FESTSTELLUNGSENTWURF

Unterlage/ Blatt Nr.: 5 / 2.4T
Lageplan Teil 4

St 2057 Landsberg am Lech - Rott
Neubau der Ortsumfahrung Lengenfeld
in kommunaler Sonderbaulast
mit integriertem Hochwasserschutz

Aufgestellt: Pürgen, den 05.03.2018 Klaus Füll, Bürgermeister	1. Tekur: Pürgen, den 08.04.2019 Klaus Füll, Bürgermeister
---	--

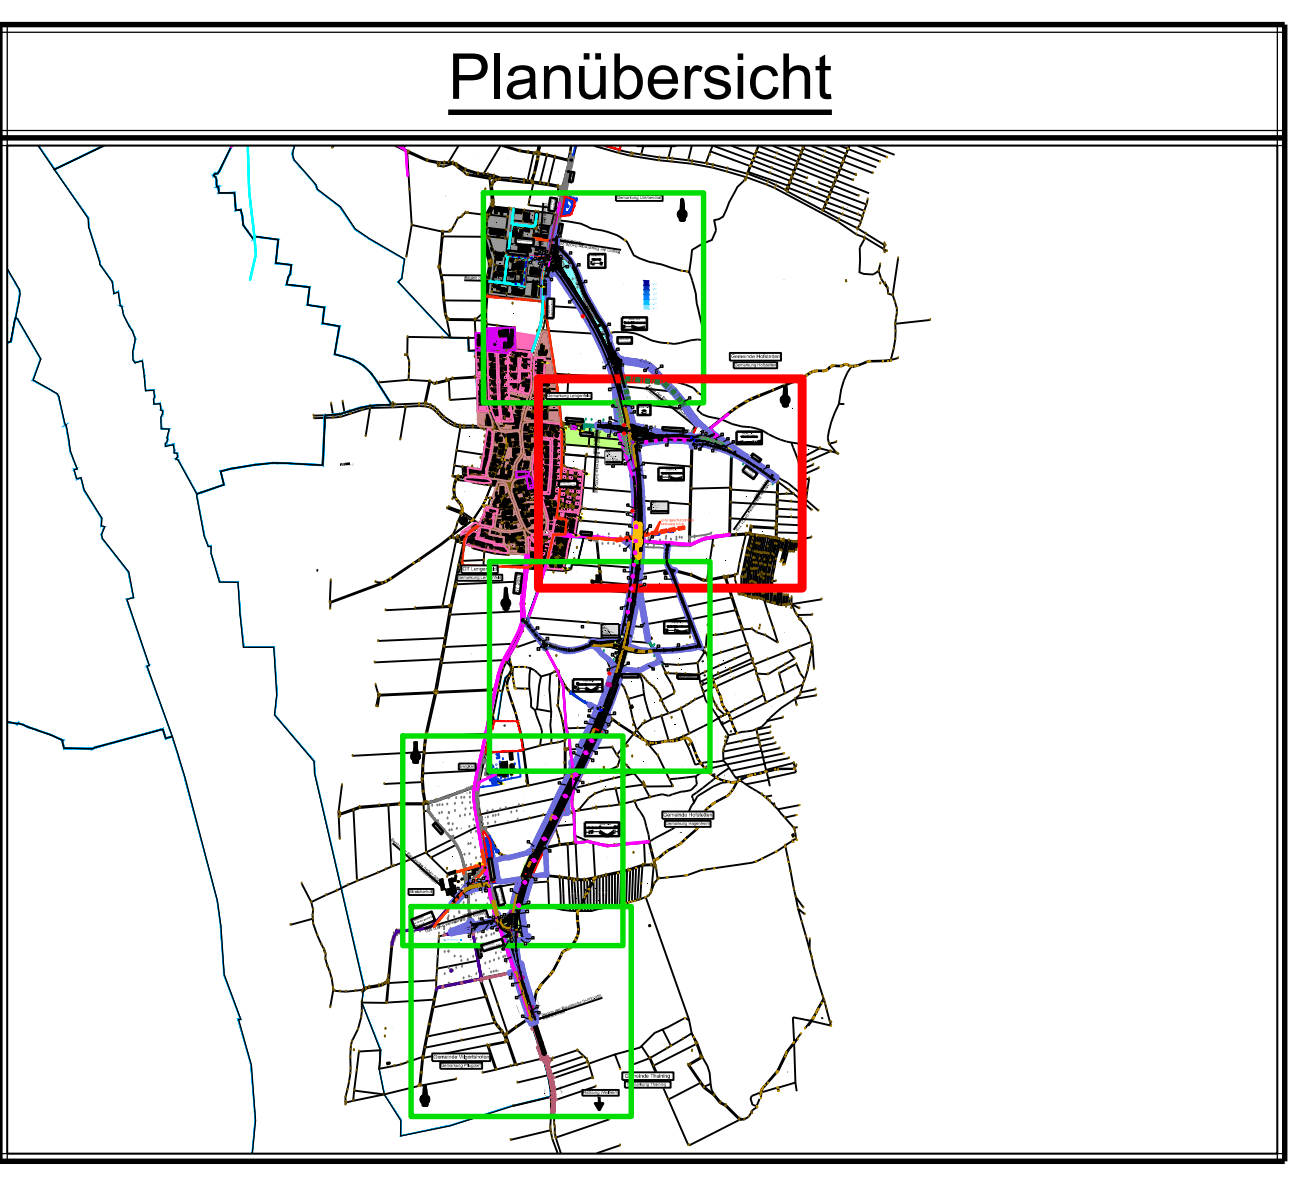
Nr.	Änderung gegenüber der Planfeststellung vom 05.03.2018	Datum	Zeichen
①	Geh- und Radweg Ammerseestraße	08.04.2019	PWIE
②	BW2, Geh- und Radweg Ammerseestraße	08.04.2019	PWIE
③	Entwässerungsmulde ST 2057 Westseite	08.04.2019	PWIE
